**Betreff:****Genehmigungsverfahren zur technischen Sicherung des  
Bahnübergangs "Pepperstieg" in Braunschweig****Organisationseinheit:**Dezernat III  
66 Fachbereich Tiefbau und Verkehr**Datum:**

**Stellungnahme zur  
Erstmalige technische Sicherung des Bahnübergangs „Pepperstieg“  
Bahn-km 8,838 in Braunschweig  
Antwort zum Schreiben GP-Ze/Sblt\_As8\_8-01 vom 21.12.2018**

### Stellungnahme zur geplanten Sicherung des Bahnübergangs Pepperstieg

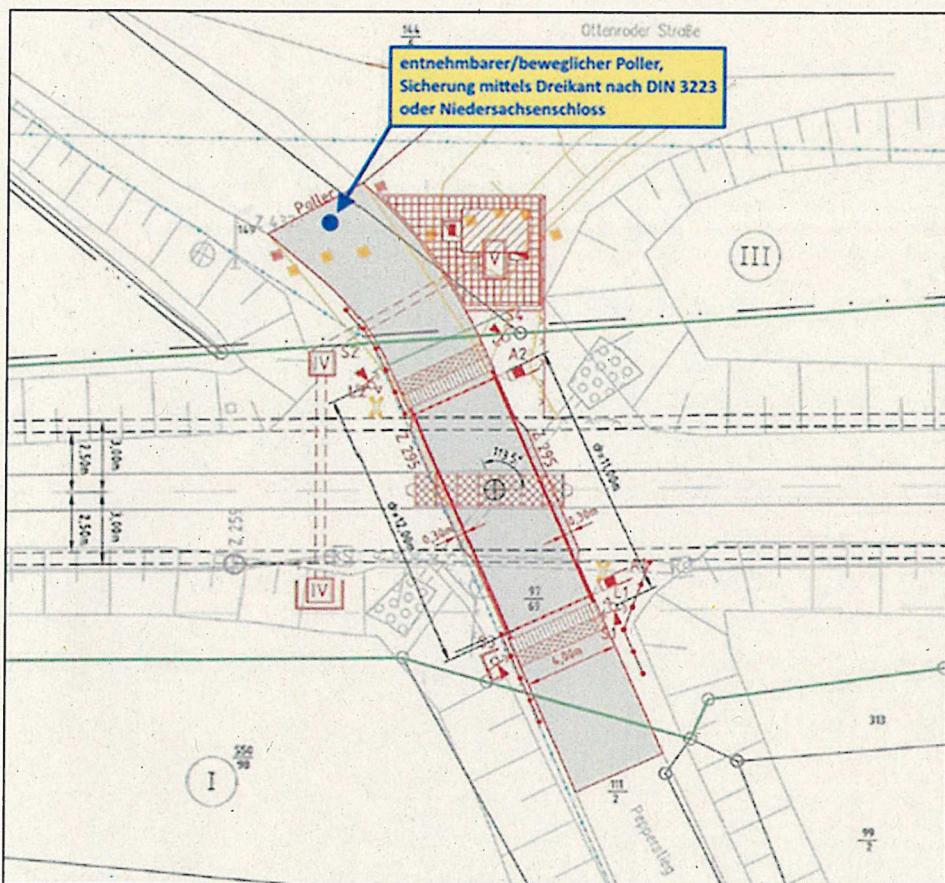
Der mittig eingezeichnete Poller soll abnehmbar ausgeführt werden, um Rettungsfahrzeugen im Bedarfsfall die Zufahrt in den Geh- und Radwegbereich zu ermöglichen (siehe nachfolgende Darstellung). Hierbei ist eine lichte Durchfahrtsbreite von mindestens 3,00 m sicherzustellen. Die Sicherung des Pollers soll mit einem Dreikant gemäß DIN 3223 oder einem „Niedersachsenschloss“ erfolgen.

Altablagerungen im Planbereich

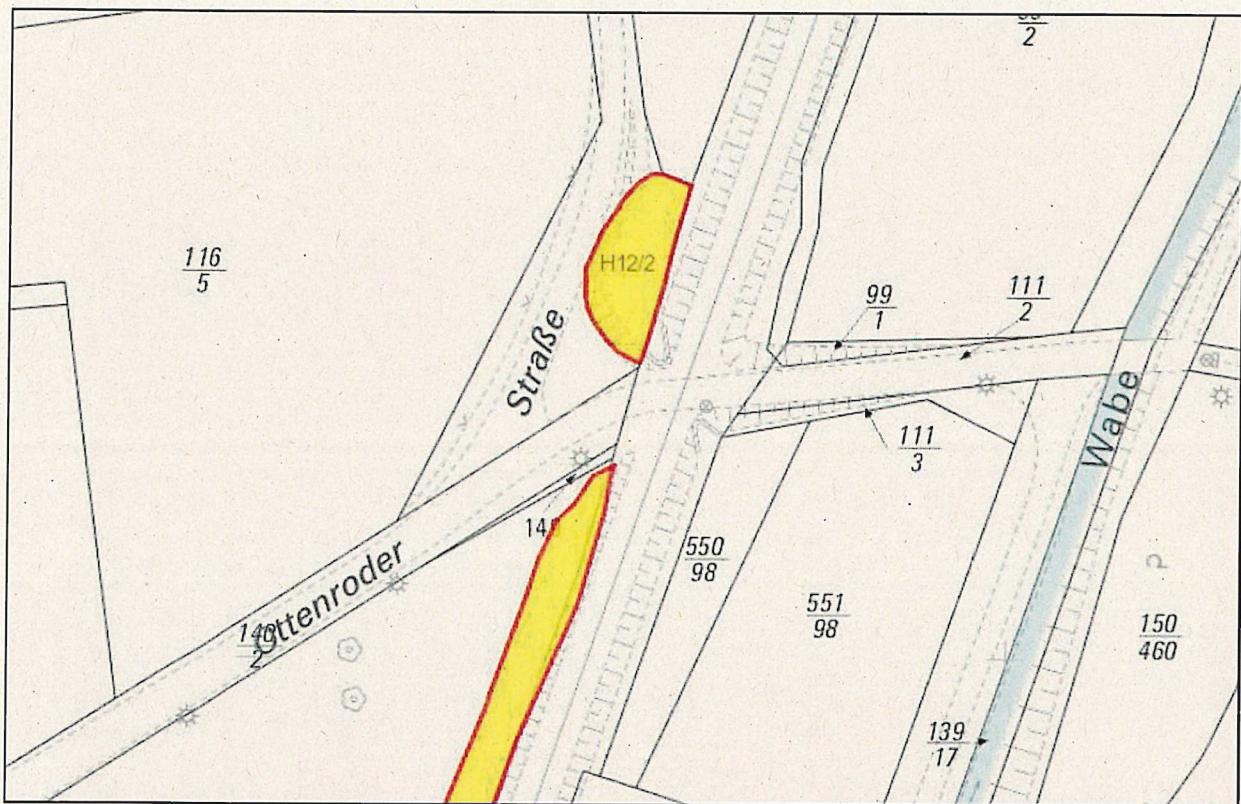
Aus Altlastensicht bestehen grundsätzlich keine Bedenken. Nach den vorliegenden Planungen ist die unmittelbar nördlich und südlich angrenzende Altablagerung H12/2 nicht von dem Bauvorhaben betroffen (s. nachfolgende Abbildung).

IKIS-Auszug BÜ Pepperstieg Einleitstelle C03

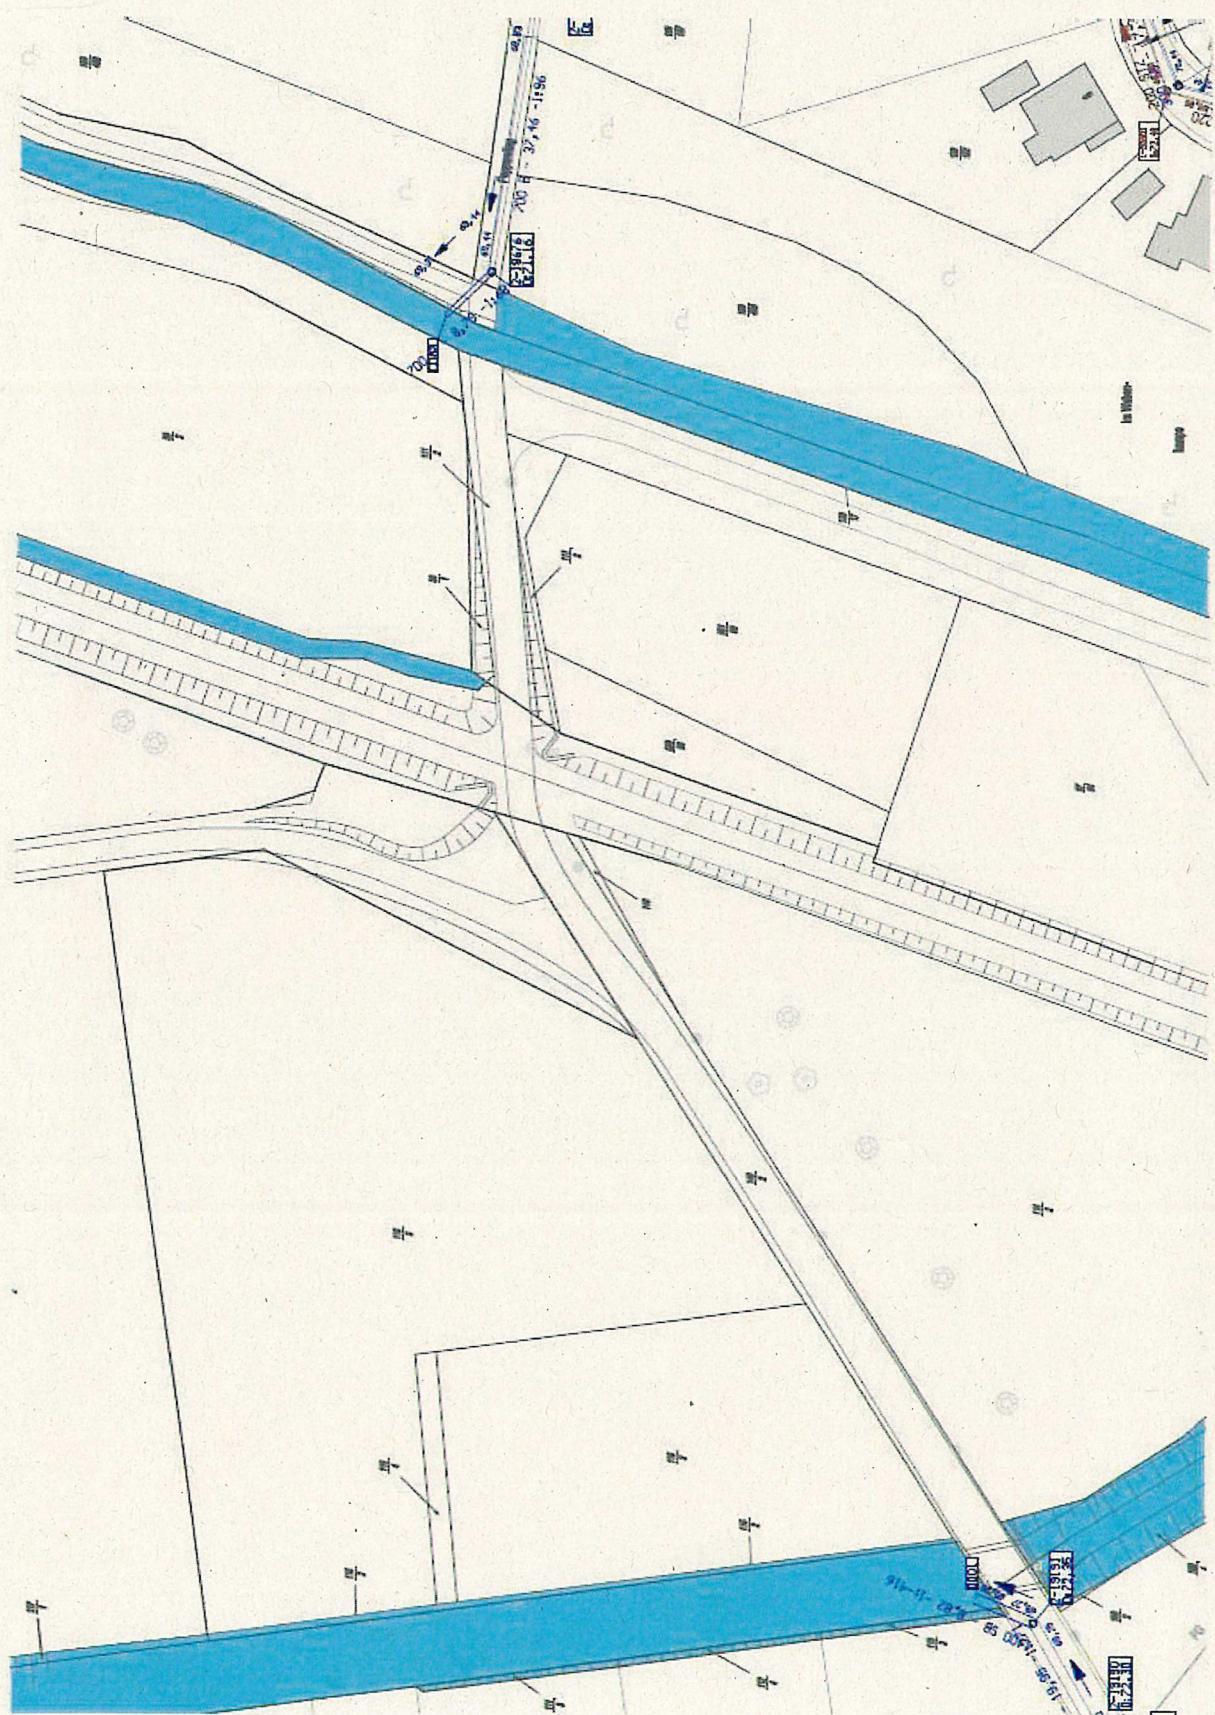
Im Bereich des Bahnüberganges Pepperstieg befindet sich die Einleitstelle C03 für einen Regenwasserkanal (700er Beton), der Teile des angrenzenden Wohngebietes Querum/Duisburger Straße entwässert (siehe Anlage 1). Diese Einleitstelle wird durch die Stadtentwässerung Braunschweig GmbH (SE|BS) über den parallel zur Bahnstrecke verlaufenden Karl-Hintze-Weg zur regelmäßigen Kontrolle angefahren. Weitere öffentliche Kanäle sind nicht betroffen. Die Zufahrten

über die Ottenroder Straße und den Karl-Hintze-Weg für die Gewässerunterhaltung der Wabe, Mittelriede und der Schunter sind im Rahmen der Umbauarbeiten des Bahnüberganges für die Stadtentwässerung weiterhin möglich zu machen bzw. ausreichende Durchfahrbreiten für Pump- bzw. Unterhaltungsfahrzeuge (max. 40 t) müssen gewährleistet sein.
